KOMUNALNE PRZEDSIĘBIORSTWO  
ENERGETYKI CIEPLNEJ  
Spółka z o.o.  
Dział Zamówień Publicznych

**„Modernizacja kotła WR-10 w zakresie automatyki sterowania procesem spalania w Solcu Kujawskim”, PP/46/2020**

KPEC Spółka z o.o. informuje, że w dniu 16.07.2020 r. do ww. postępowania wpłynęły pytania. Treść pytań z odpowiedzią Zamawiającego znajduje się poniżej:

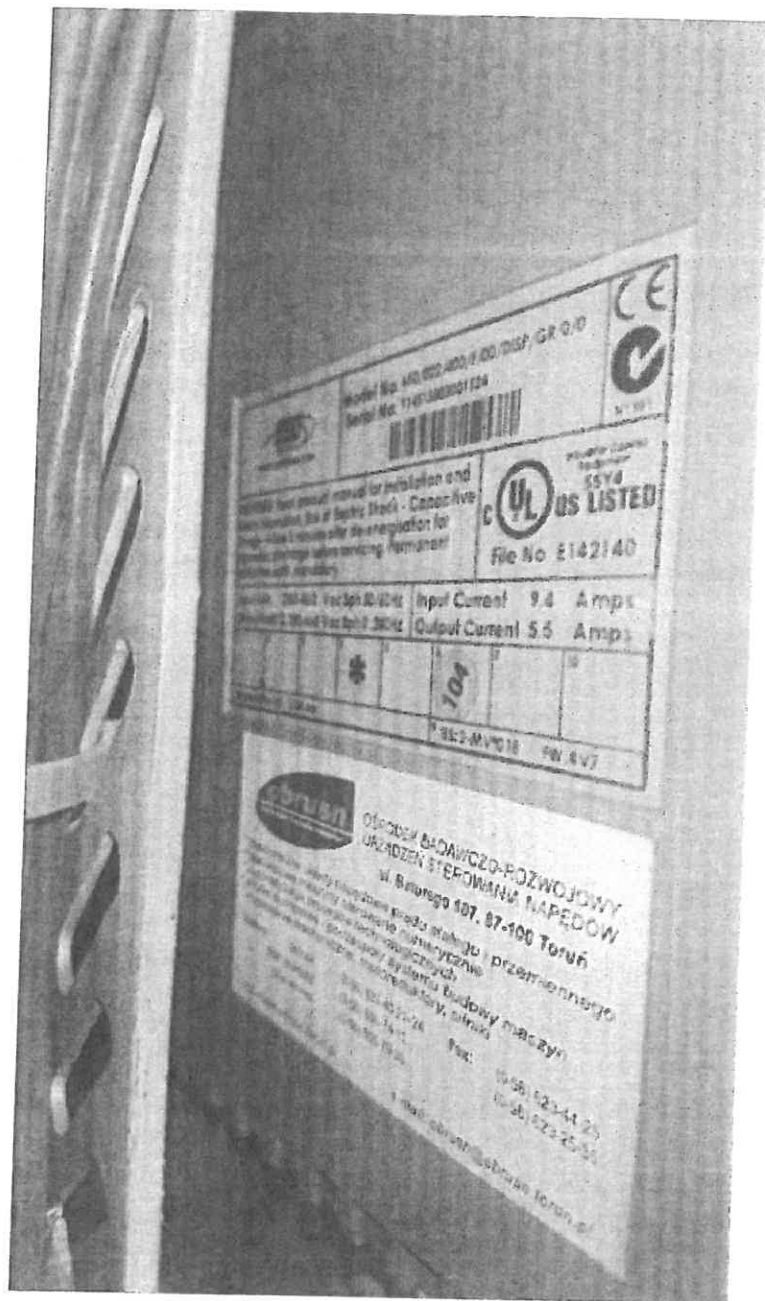
1. Jaka jest wymagana moc wymienianego falownika powietrza podmuchowego?
2. Jakie są parametry wymienianego falownika zasilania napędu rusztu?

1. Falownik powietrza podmuchowego dostosowany do silnika 11 kW.
2. Zdjęcie tabliczki znamionowej falownika napędu rusztu oraz silnika napędu w załączeniu.
